HT-200-3

HTTR 設工認 第 4 回申請の再申請(R2.3.30)の
コメントに係る回答

令和 2 年 6 月 24 日

日本原子力研究開発機構 大洗研究所

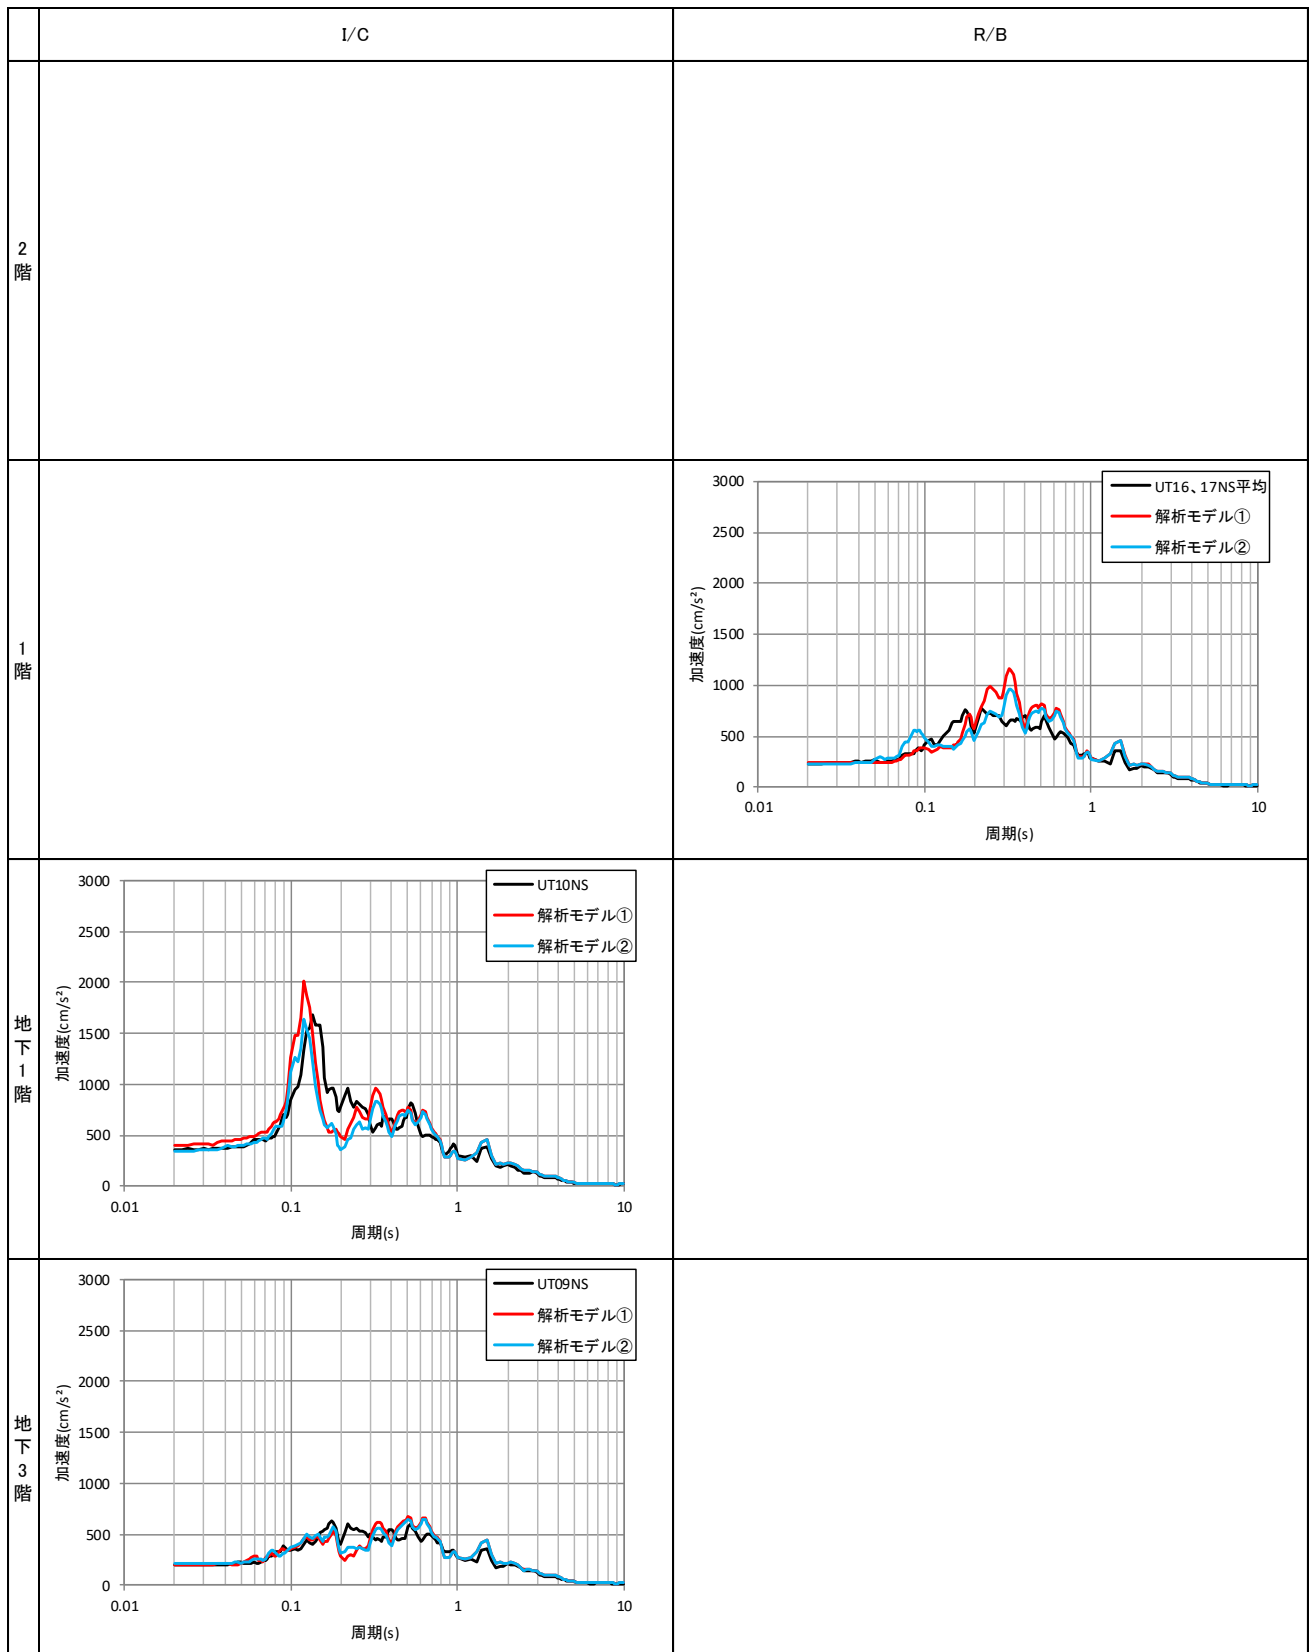
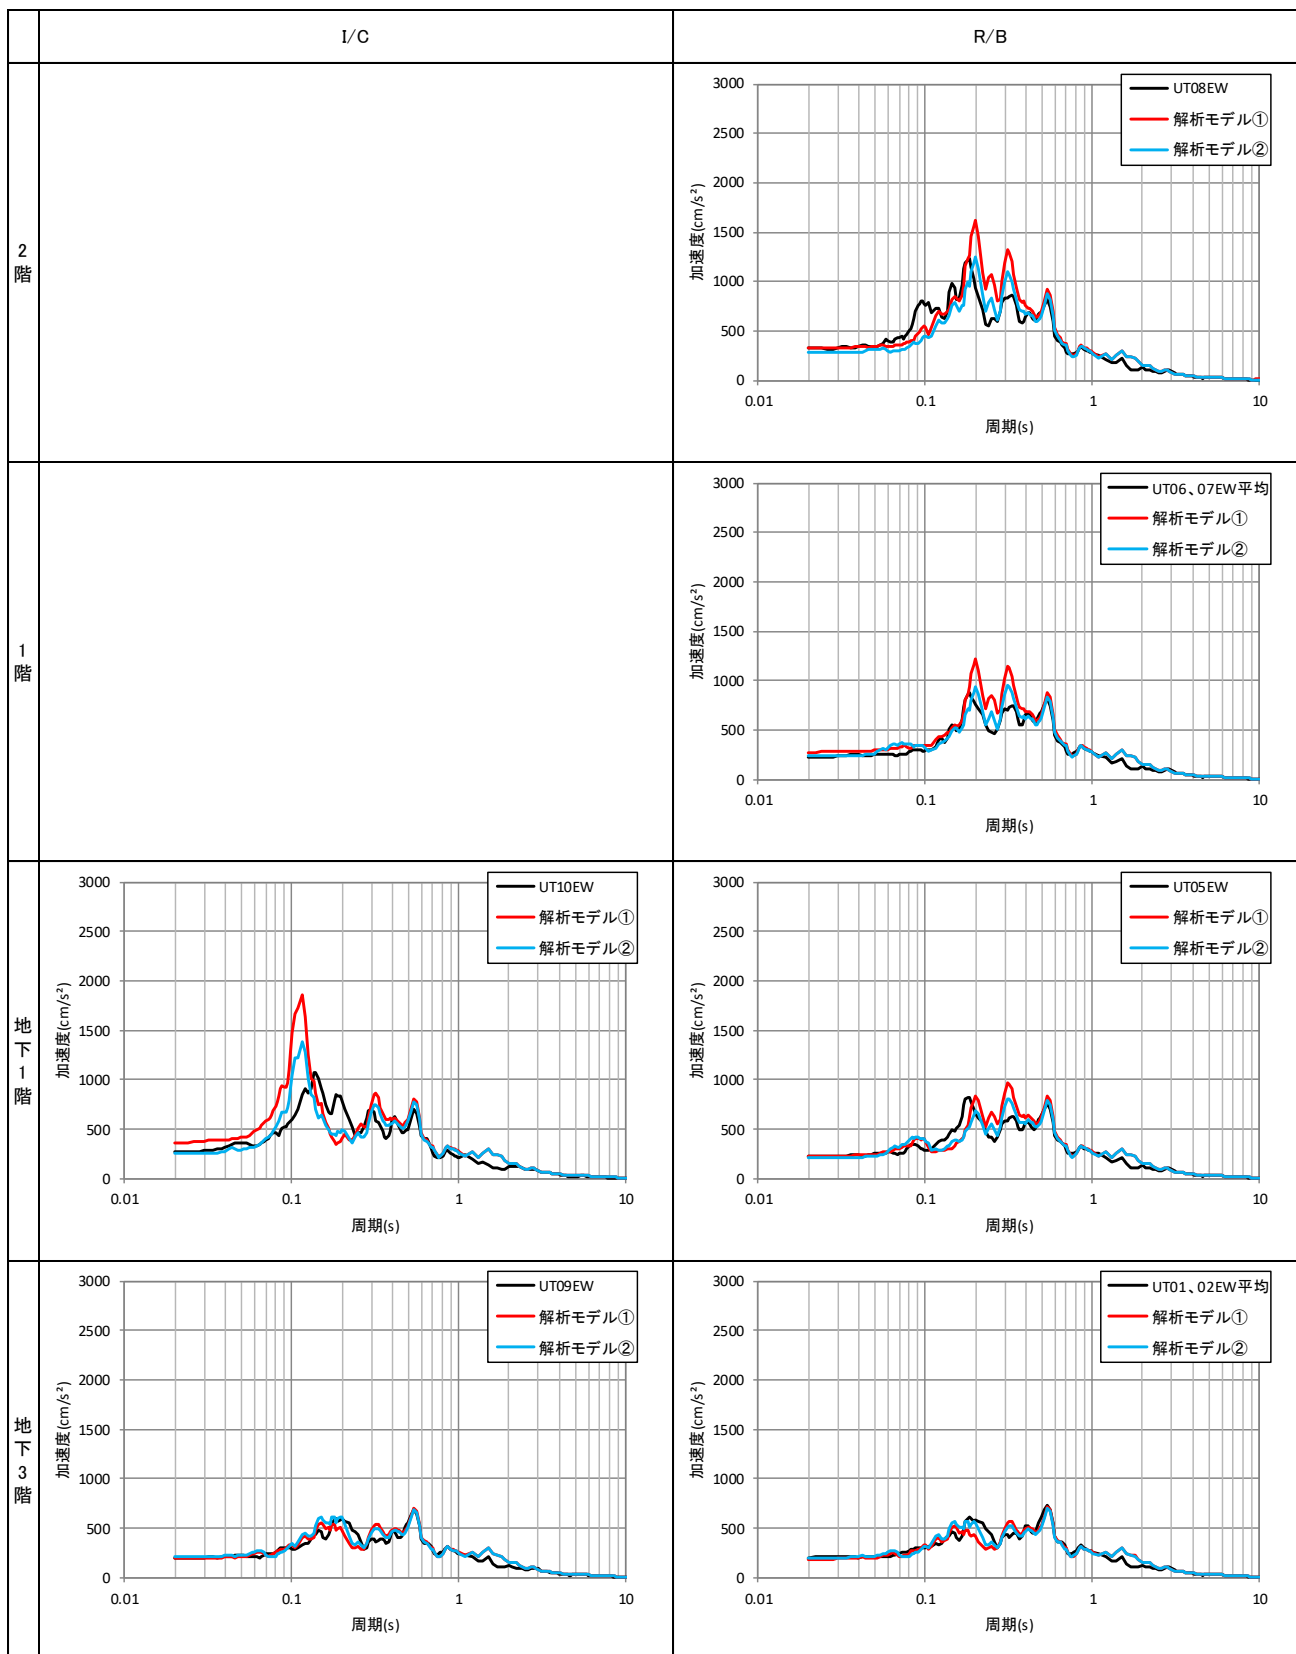
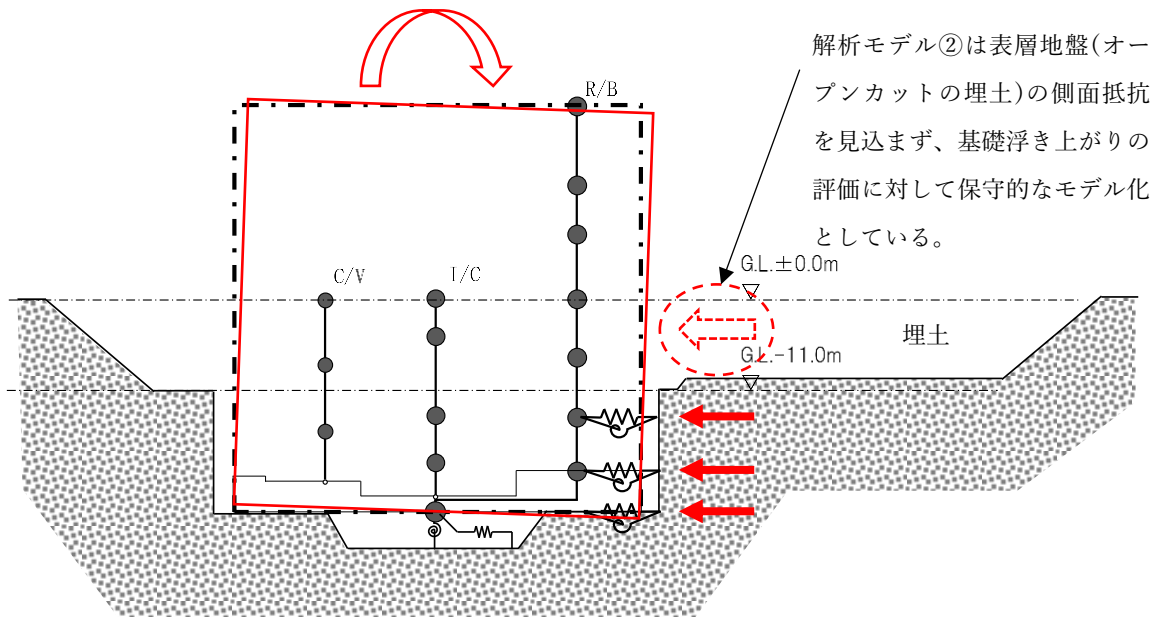
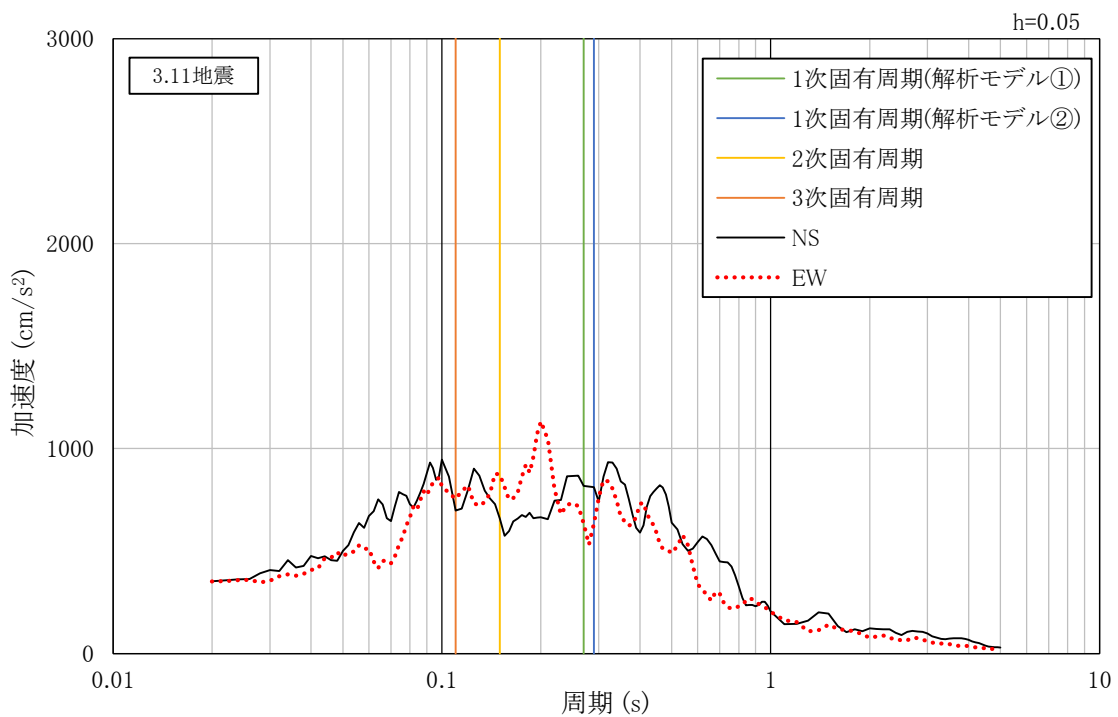
第 4 回申請における耐震性の確認、水平方向の解析モデルにおいて用いている側面地盤ばねについては、地震観測シミュレーション解析により、解析モデル②の方が観測記録との整合性が良いため、妥当であるとの説明をされている。この比較結果である添 1-2-1-1-8 第 6 図「最大応答加速度の比較(3.11 地震)」を見ると、解析モデル②は、観測記録点の若干危険側に位置している。解析モデル②の採用が適切である旨の説明をすること。

また、同図の NS 方向と EW 方向において、C/V と R/B の上方の応答が逆転している理由を説明すること。

地震応答解析モデルについては、解析モデル①及び②ともに観測記録をおおむね再現できていると考えられるが、最大応答加速度のほか、加速度応答スペクトルにおける各周期の加速度がより観測記録と整合している解析モデル②を採用している(図 1 及び図 2)。また、解析モデル②は建家周辺地盤の状況を考慮し、大地震時に表層地盤(オープンカットの埋土)の側面抵抗を見込まず、基礎浮き上がりの評価に対して保守的なモデル化としている(図 3)。

NS 方向と EW 方向における応答については、入力地震動の加速度応答スペクトルが方向によって異なることと、解析モデル①と②では固有周期、固有モードが若干異なる(1 次固有周期、0.27 秒と 0.29 秒)ため、入力地震動と固有周期、固有モードの組合せによって応答に差が生じたと考える(図 4)。

図2 HTTR が用いる応答比の算出

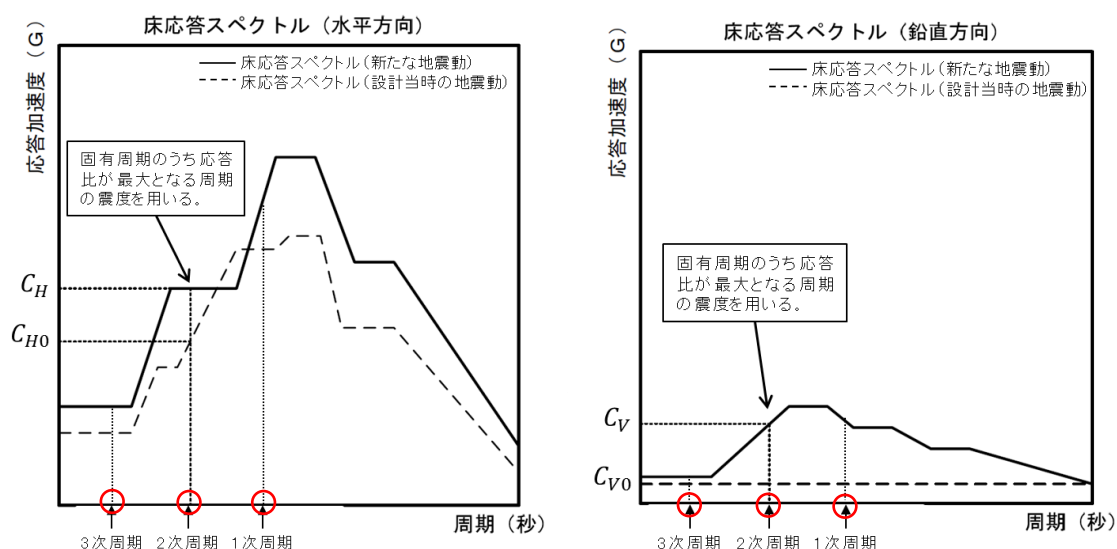
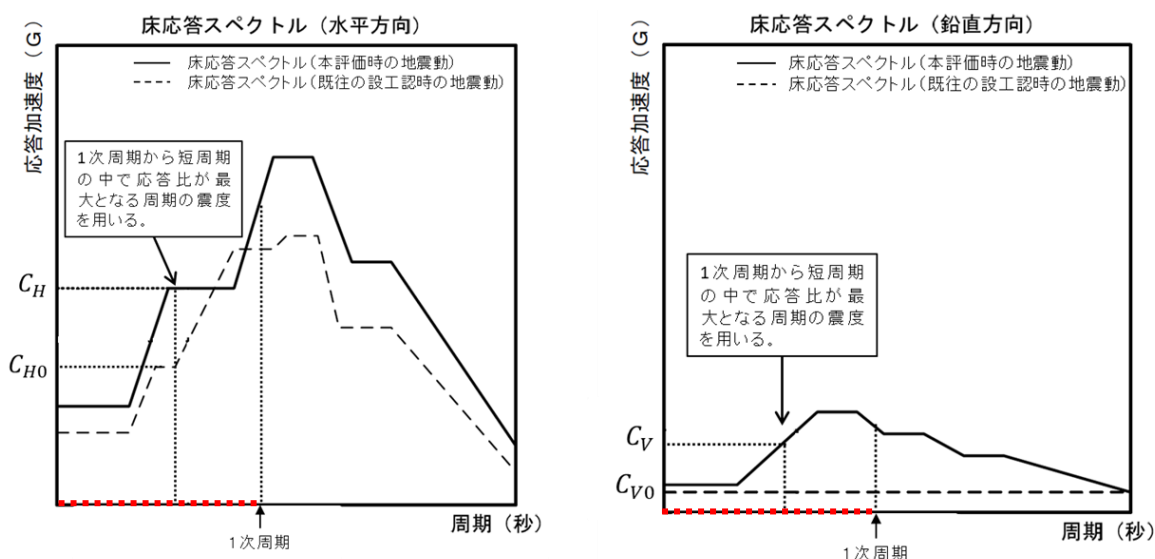
既設工認の応力値に乗ずる応答倍率をどのように評価しているのか。機器によっては応答の固有周期が異なり、床応答スペクトルの比も異なるので、これをどのように考慮しているのか。また、1次モードの固有周期に対して床応答スペクトル比をかけると推察されるが、高次モードの寄与を考慮したとしても、十分な保守性があるといえるのか説明すること。(高次モードに大きなモーダルウエイトがないことの説明が必要。)

応答比は一般的に評価対象設備の固有周期における震度を用いて算出している(図1参照)。なお、複数の固有周期における震度を考慮する必要がある評価対象設備では、各周期のうち最大となる応答比を算出する。すなわち、3つの赤丸の周期の中から最大となる応答比を算出する。一方、HTTR では、応答倍率法による解析の保守性を担保するために、評価対象設備の固有周期を用いず、1次周期から短周期の中で応答比が最大となる周期における震度を用いて応答比を算出する。すなわち、赤の点線で示した中で最大となる応答比を算出する。

図1 原子炉建家内の緊急注水用ホースの敷設ルート

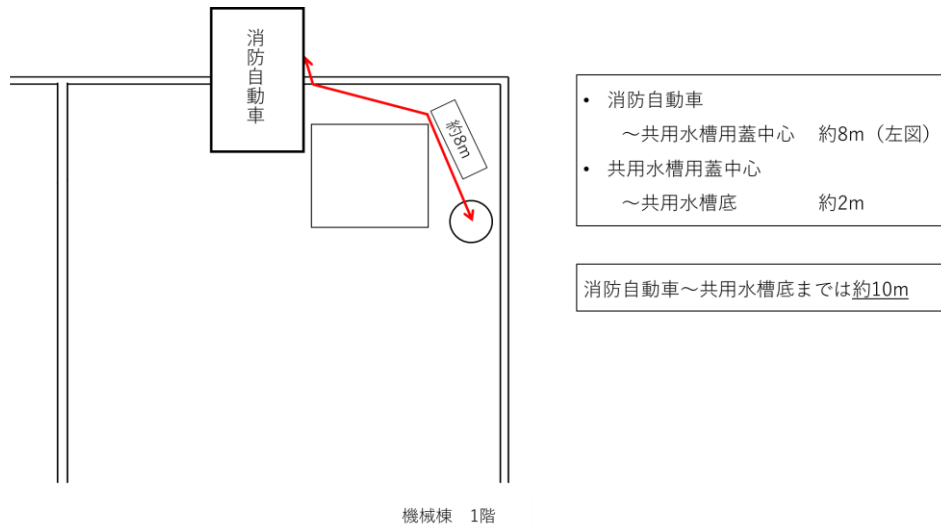
消防自動車から補給水系配管までの距離が 40m 以内であること及び取水時の消防自動車の停止位置から水源までの距離が 10m 以内であることを図等を用いて説明すること。

消防自動車から補給水系配管までの距離は、図1に示すとおり約34mである。また、取水時の消防自動車の停車位置から水源まで距離は、図2に示すとおり約10mである。

なお、消防自動車の停車位置から水源まで実際に10mの消防用吸管を敷設し、揚水可能な長さを有していることを確認している。
